**GAVE & BAÏSE**

**Objet : Compte-rendu du contrôle obligatoire de bon fonctionnement**

Dossier n° **ANC-2009-64393-003177**

**CONTROLE DE BON FONCTIONNEMENT DE L'ASSAINISSEMENT NON COLLECTIF DU 26/08/2021**

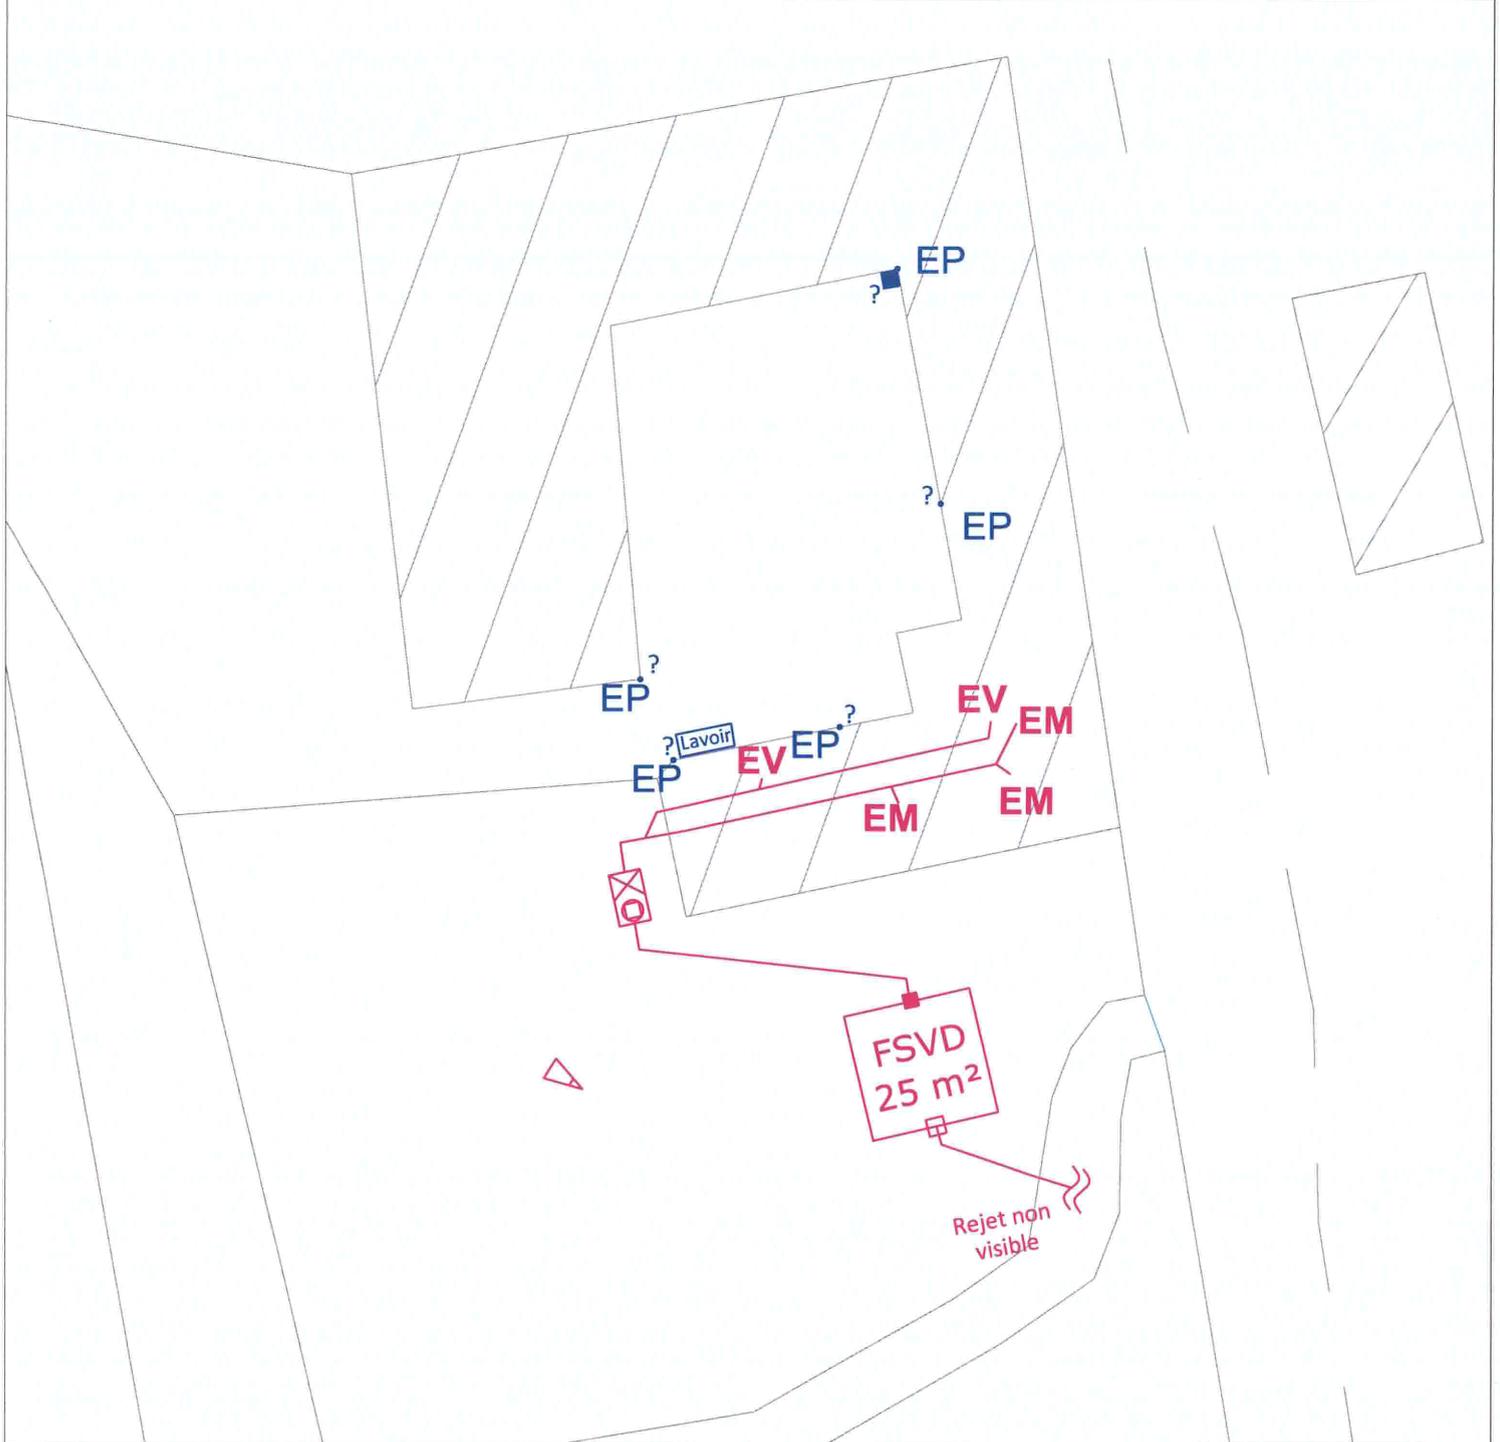
**Observations PRE-TRAITEMENT**  
Présence de gravat béton au fond du filtre  
La couronne de la réhausse est fendue  
Le volume de la fosse serait de 5 000 L au lieu de 3 000 L d'après le formulaire du propriétaire (devis non signé) et présence d'un bac à graisse de 500 L non vérifiable et non visible le jour du contrôle

**Observations VENTILATION**  
Absence de ventilation

**Observations TRAITEMENT**  
La surface du filtre serait de 40m<sup>2</sup> d'après le formulaire fourni par la propriétaire

Aucun regard de collecte  
La direction des eaux pluviales n'a pas pu être défini

Vidanger la fosse  
Mettre en place un système complet de ventilation  
Retirer le bloc de béton au niveau du filtre décollé  
Changer la couronne de la réhausse ou rendre étanche la couronne  
Rendre accessible le bac à graisse si existant
